改善箇所説明図

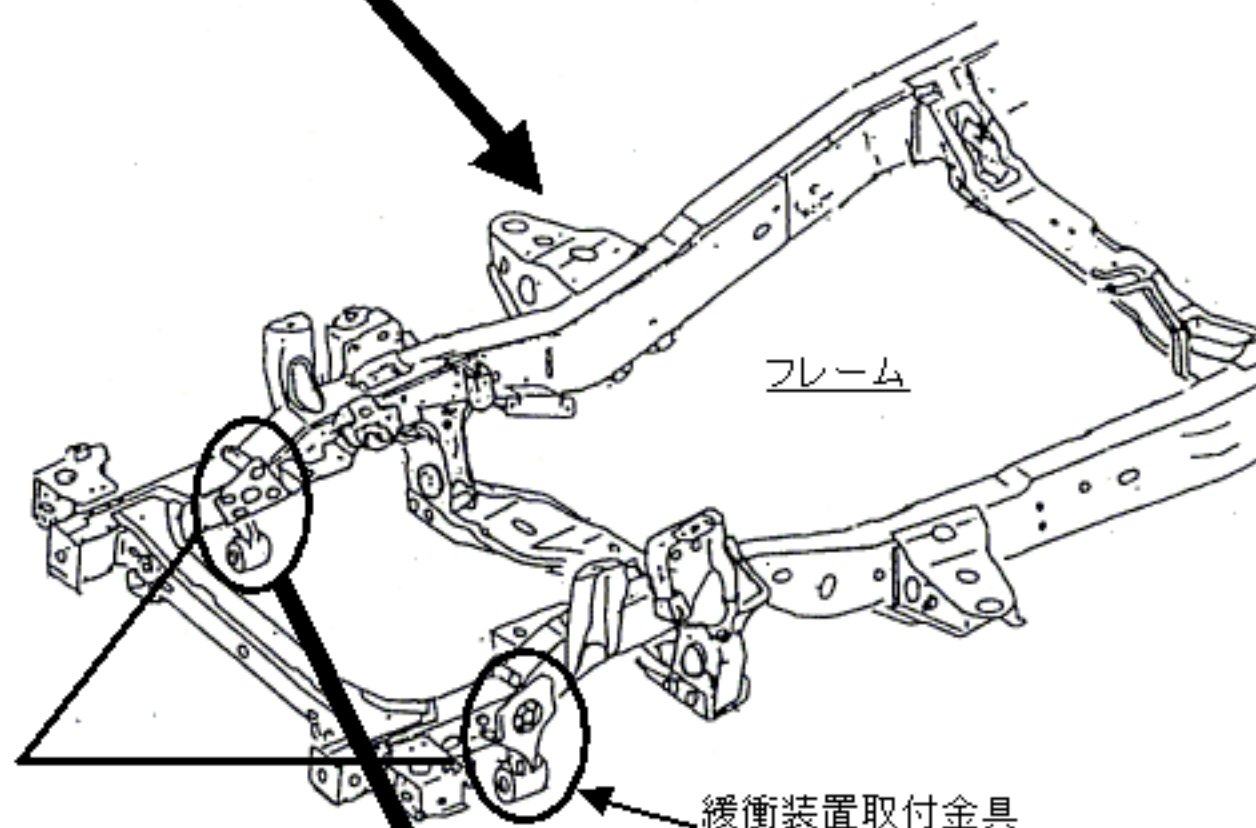
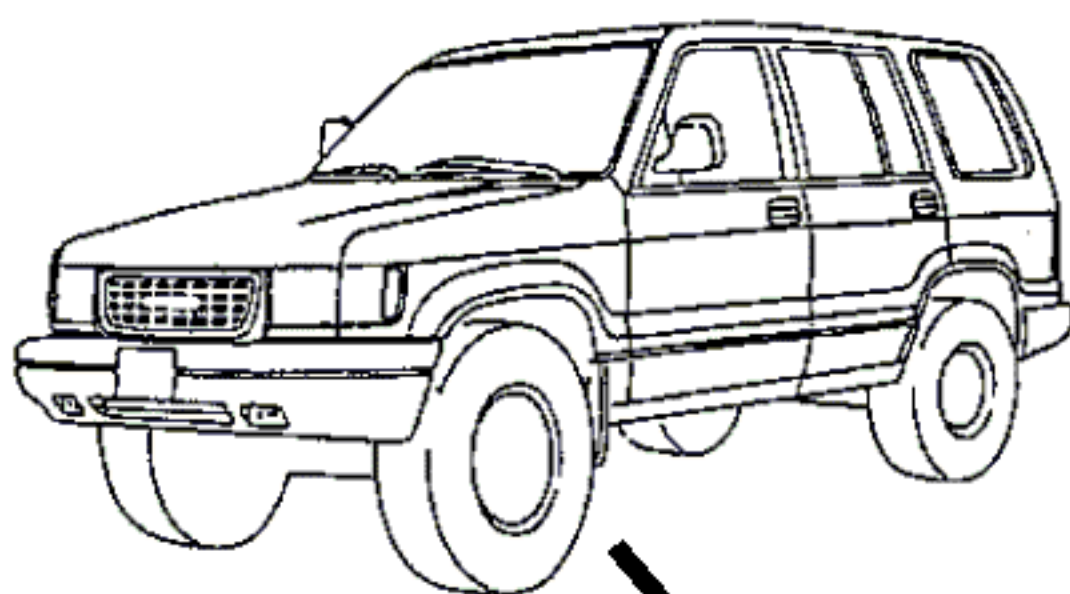
基準不適合発生箇所

緩衝装置取付金具

車枠において、フレーム構成部品の溶接が不十分な為、当該溶接部に亀裂が生じ、更に緩衝装置取付金具回りに亀裂が生じて、走行中に異音が発生し、最悪の場合、当該金具が車枠から剥がれ、走行安定性がそこなわれるおそれがある。

改善の内容

全車両点検し、溶接が不十分なものは追加溶接を行う。なお、緩衝装置取付金具回りに亀裂が発生しているものは亀裂を修理する。

識別: エンジンルーム内のIDプレートに黄色ペイントを塗布する
